譜面台用ライト

MSL-40 不具合修正のお願い

MSL-40 不具合修正

写真 やじるしの箇所

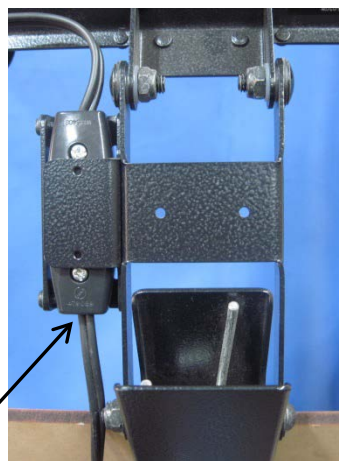
ライトの ON/OFF スイッチ下部の電源コード挿入部でショートする。

この商品の使い方として、電源コードが常にスイッチの所からぶら下がる状態です。したがって電源コードの重さがスイッチ内部の電源コード末端の端子部分に常に引っ張る力として加わり、長い年月の間に導線部分が引っ張り出され、限界を超えると隣同士の導線が短絡しショートする。

引っ張り出された導線部分を正常な状態に整えた後、電源コードの重さが直接末端の端子部分に掛からない様に電源コードを一旦別の場所に固定する。
